통 보

제 목 7분기점 교통안전성 향상 필요

소 관 부 서 ○○건설사업단

[그림 1] 분기점 종점부 속도 완충구간 감속안내 개선도

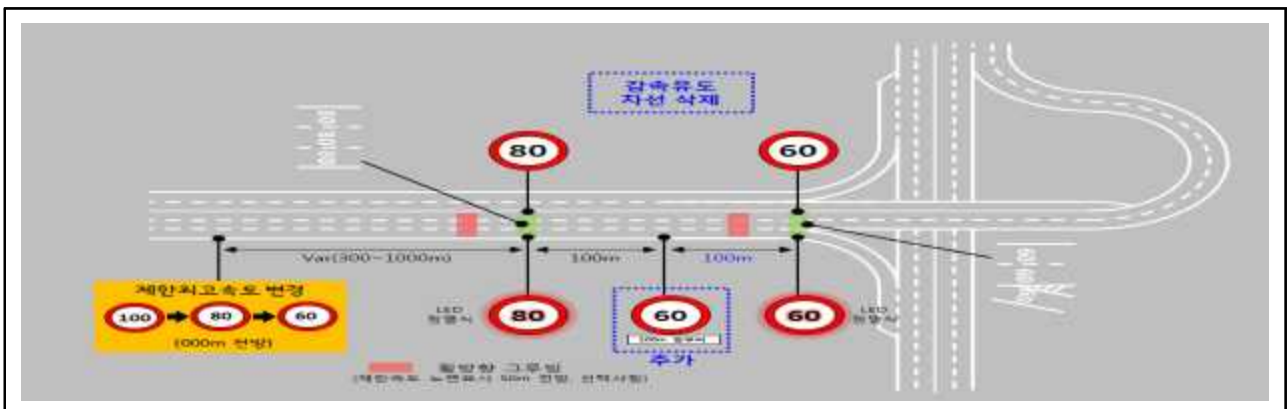
“고속도로 종점부 속도완충구간 안내 개선(☞☞처-981, 2019. 3. 18.)”에 따르면 분기점 종점부에는 제한속도 예고 표지판을 추가 설치하는 등 [그림 1]과 같이 감속안내를 강화하도록 하고 있다.

[그림 2] ㄱ분기점 평면도 및 노선도

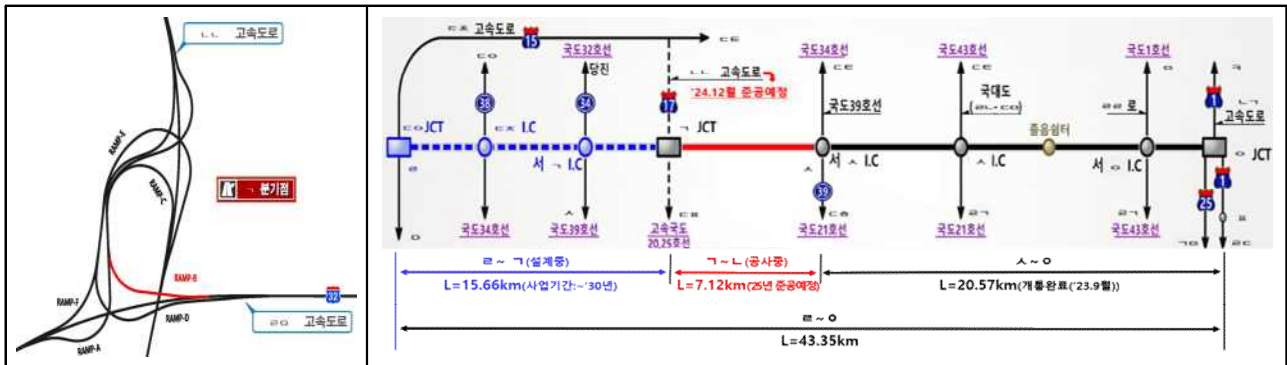
한편 ㄱ~ 제1공구 ㄱ 분기점은 [그림 2]와 같이 ㄴ~ㄱ 구간 개통¹⁾ 전(2030년 예정)까지 본선(ㄴ방향)을 이용하는 전체 교통량이 ㄴ~ㄴ고속도로로 이동하도록 되어 있다.

그런데 ○○건설사업단은 ㄱ~ 제1공구 ㄱ분기점의 경우 ㄴ~ㄱ 구간 개통 전까지는 본선(ㄴ방향)을 이용하는 전체 교통량이 ㄱ분기점 Ramp-B를 통하여 ㄴ~ㄴ고속도로로 이동하게 되고 본선의 속도 100km/h와 Ramp-B의 속도 60km/h는 급격한 차이가 발생하므로, 분기점 속도 완충구간에서 이용차량이 충분히 감속될 수 있도록 교통안전시설 보완 등이 필요한데도 그대로 두고 있다.

관계기관 의견 ○○건설사업단 및 위 계약상대자는 감사결과에 이견을 제기하지 않았으며 ㄱ분기점 교통안전시설 보완 등 교통안전성 향상 방안을 마련하겠다는 의견을 제시하였다.

조치할 사항 ○○건설사업단장은 구분기점 교통안전시설 보완 등 교통안전성
향상 방안을 마련하시기 바랍니다.(통보)
